PREVIERKA NA ZAISTENIE POTRIEB V OBLASTI BOZP a OPP

Odberateľ / zákazník:	Mesto Liptovský Mikuláš		
Zástupca:	Rudolf Záruba		
Prevádzky zákazníka:	Mestský úrad		
Počet zamestnancov:	150		
Dodávateľ:	GAJOS, s. r. o.		
Previerku vykonal:	Martin Trnovský		
Dátum previerky:	16.10.2025	Čas (od-do)	8,00 - 12,00
Druh previerky:	Ročná kontrola

Obr č. 4

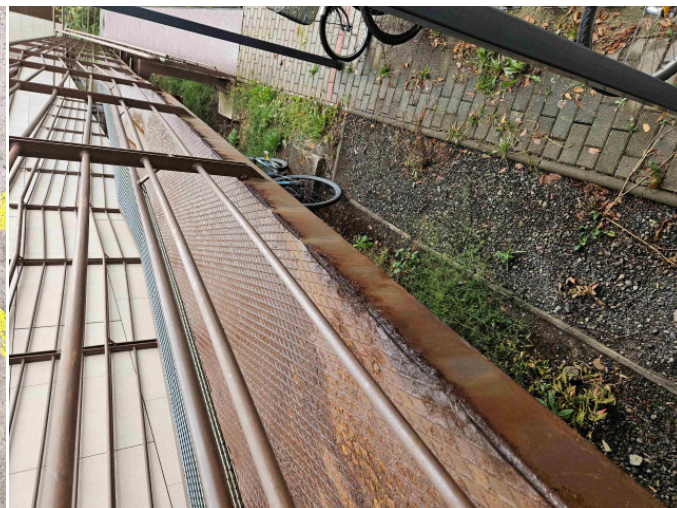
5. Miestnosť elektro-rozvodňa - je potrebné opraviť pokazené tlačidlo CENTRAL STOP (Obr. 3)
6. V garáži MSÚ je potrebné vymeniť poškodené, zlomené, prehnuté kryty kanálov v podlahe, kde sú osoby pohybujúce sa v garáži ohrozené zakopnutím, prepadnutím a pádom. Všetky kryty jám a otvorov musia byť v prípade, že sú pochôdzne dostatočne pevné a odolné. (Obr. 4,5)
